*Ministero dell' Ambiente e della Sicurezza Energetica*

**Commissione Tecnica PNRR - PNIEC**

**Parere n. 113 del 22 dicembre 2022**

<b>Progetto</b>	<p><i>Istruttoria</i> <i>Valutazione Impatto Ambientale</i></p> <p><b>Progetto di impianto agrivoltaico di potenza nominale pari a 37 MWp denominato “MINEO” sito nel Comune di Mineo (CT), località “Borgo Pietro Lupo”</b></p>
<b>Proponente</b>	<b>ENERGIA PULITA ITALIANA 2 S.R.L.</b>

Figura 14: Fascia di mitigazione, aree di compensazione, fasce di rispetto. (MINEO PDT11).

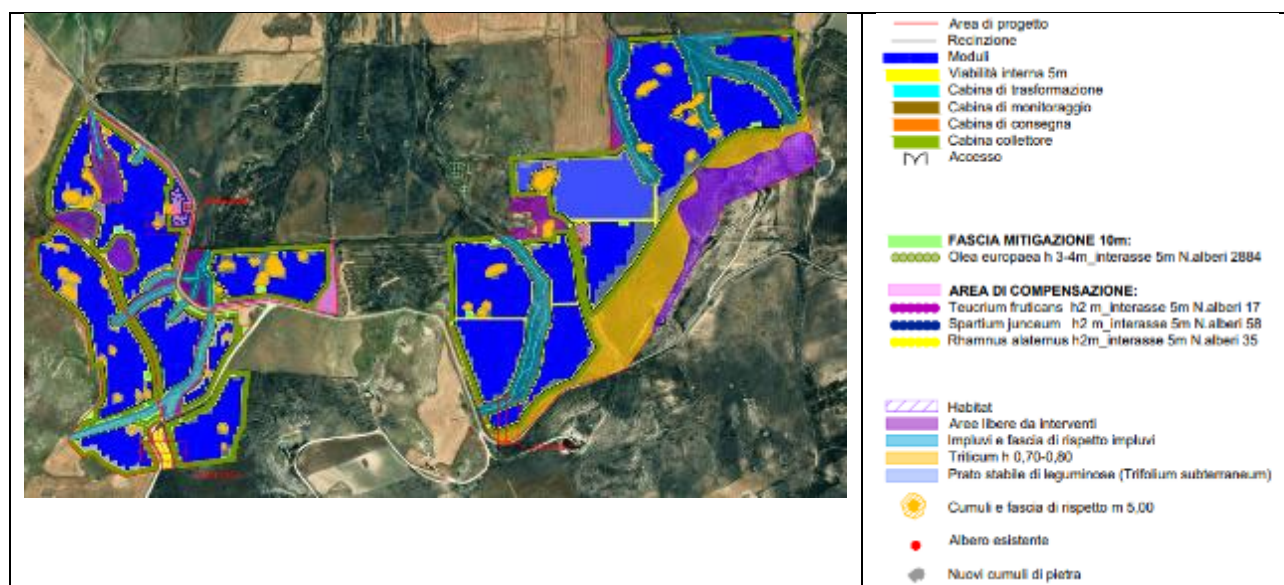
La Commissione sulla base dell'esame della documentazione fornita ritiene che l'individuazione dei potenziali impatti possa essere considerata condivisibile, e che gli interventi previsti possano permetterne la mitigazione. Ritiene comunque che sia necessario modificare il progetto della fascia di mitigazione perimetrale in cui è prevista la piantagione degli ulivi, dovrà essere realizzata una siepe che deve essere pluristratificata e plurispecifica, (composta da specie arboree, arbustive e suffruticose appartenenti alla vegetazione spontanea tipica del territorio), di ampiezza pari a 10 metri, da collocare all'esterno della recinzione, come indicato nella Condizione Ambientale 4.

<b>Condizione Ambientale n. 4</b>	
<b>Macrofase</b>	Ante Operam
<b>Fase</b>	Progettazione Esecutiva
<b>Ambito di applicazione</b>	Biodiversità, Paesaggio
<b>Oggetto della prescrizione</b>	<p>Ai fini di favorire e incrementare la biodiversità:</p> <ol style="list-style-type: none"> <li>a. modificare la fascia di mitigazione in cui il Proponente ha previsto la piantagione degli ulivi, esterna alla recinzione, prevedendo una struttura pluristratificata ed una composizione polispecifica (composta da specie arboree, arbustive e suffruticose appartenenti alla vegetazione spontanea tipica del territorio). La siepe deve prevedere l'utilizzo di specie appartenenti alla Serie meridionale indifferente edafica della Quercia virgiliana (<i>Oleo sylvestris Quercetum virgilianae</i>). Il progetto della siepe deve comprendere anche le attività previste per l'irrigazione di soccorso e la sostituzione delle fallanze per tutta la durata di funzionamento dell'impianto. La siepe deve essere realizzata contemporaneamente alla realizzazione dell'impianto, e deve essere preservata alla sua dismissione.</li> <li>b. Prevedere che tutte le attività legate alla fase di cantiere siano svolte in periodi non coincidenti con i periodi riproduttivi delle specie faunistiche presenti nelle zone limitrofe all'area in esame, con particolare riferimento all'avifauna.</li> </ol>
